IMMEUBLE DE GRANDE HAUTEUR HELICE

PERMIS DE CONSTRUIRE N° 92 040 13 00 19

DOSSIER SOUMIS A ENQUETE PUBLIQUE

**RESUME NON TECHNIQUE
DE L'ETUDE D'IMPACT**

Site d'implantation du projet – Fond de carte : Géoportail

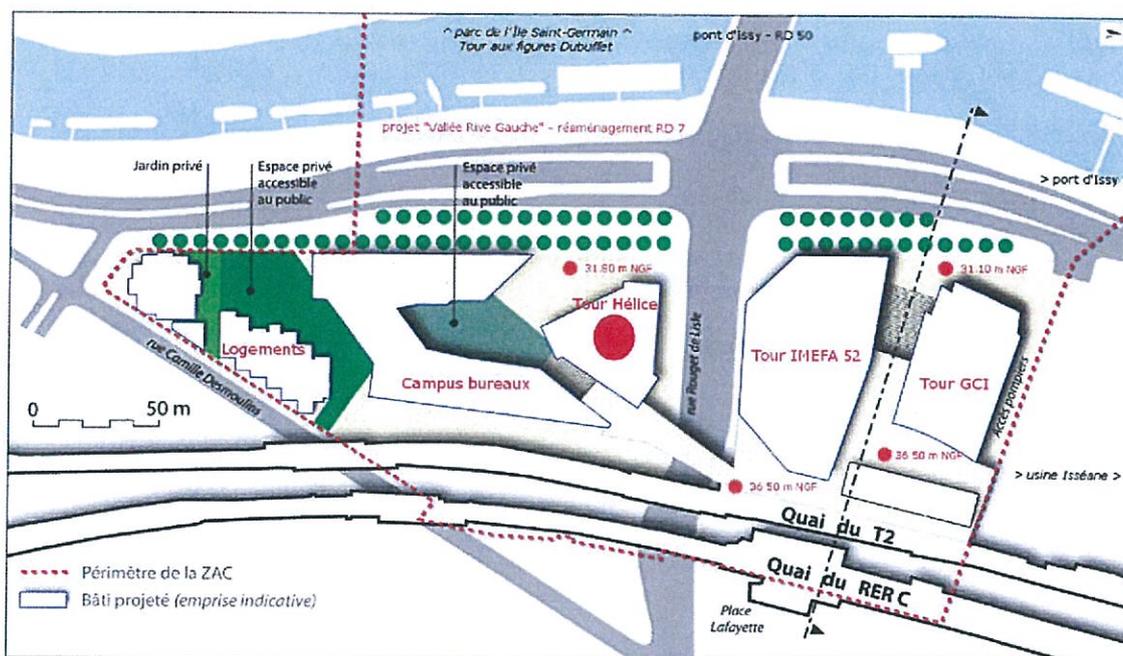
Selon le dossier, le projet d'aménagement définitif de la ZAC a été adopté le 12 avril 2012 suite à une révision simplifiée du Plan Local d'Urbanisme (PLU). Il prévoit une constructibilité totale de 250 460 m² répartie sur les îlots A, B1 et B2, dont 93 % de bureaux au maximum et 5 % de logements au minimum. L'îlot B1 doit accueillir la tour IMEFA 52, qui a fait l'objet d'un avis de l'autorité environnementale daté du 03 mai 2013. Un projet de tour, opérationnellement moins avancé et porté par la société GCI, est également prévu sur l'îlot B2. De plus, 31 000 m² de bureaux sur un immeuble en R+8 et 14 500 m² de logements sur deux immeubles ainsi qu'une crèche, pour lesquels les demandes de permis de construire ont été déposées en mai 2012, doivent également être construits sur l'îlot A. La description du programme à l'échelle de l'îlot A et de la ZAC est appréciée. Pour cette dernière cependant, des précisions mériteraient d'être apportées, notamment en commentaire des illustrations proposées.

Par ailleurs, la RD7 qui longe la Seine et le site d'implantation du projet doit être réaménagée et requalifiée à l'horizon 2016. L'objectif est de donner une dimension de boulevard urbain à la voie et de rouvrir la berge aux riverains. Ce projet est porté par le Conseil général des Hauts-de-Seine et a fait l'objet d'un avis de l'autorité environnementale daté du 18 décembre 2009. La description qui en est faite dans l'étude d'impact, des pages 211 à 219, est également appréciée.

7. Conclusion

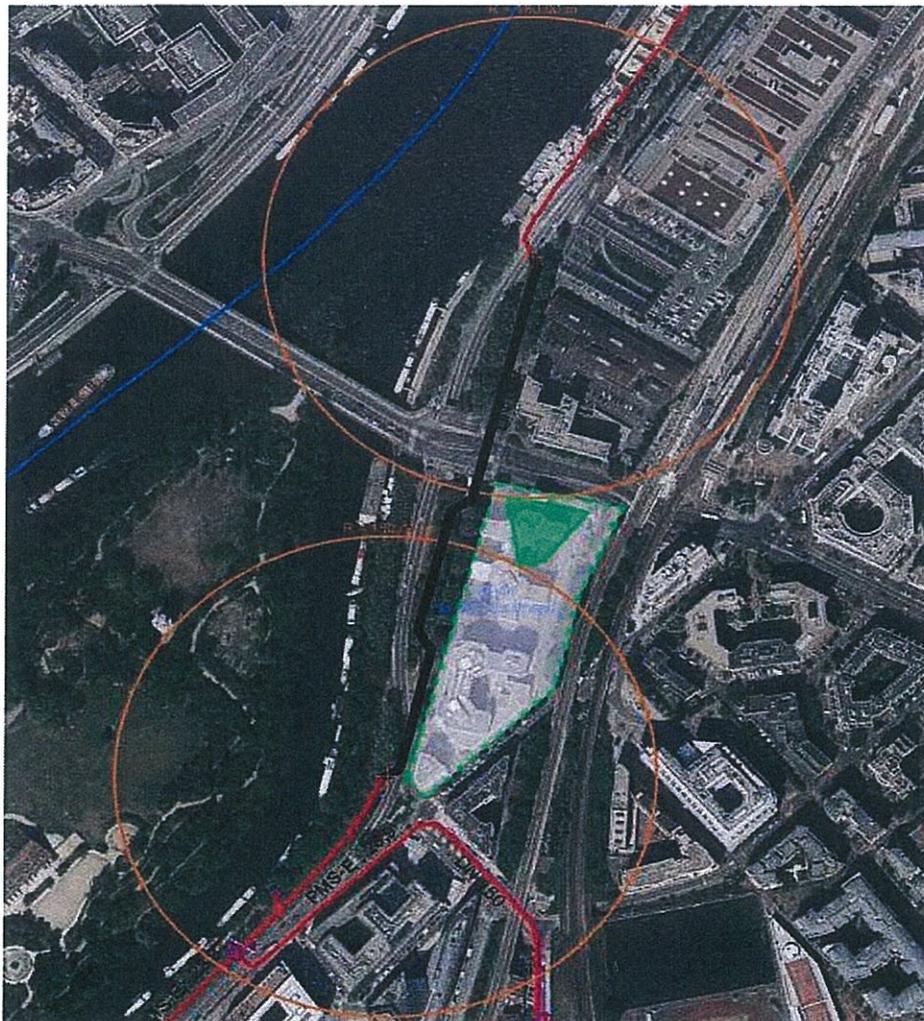
- Le tronçon de canalisation présente un écart vis à vis de l'article 8 de l'arrêté du 4 août 2006 modifié par l'arrêté du 20 décembre 2010. Le scénario impactant est positionné dans une case noire de la matrice ELS et grise de la matrice PEL.

Le risque industriel associé est en conséquence non acceptable, des mesures compensatoires doivent être mises en oeuvre afin de rendre les scénarios étudiés acceptables.
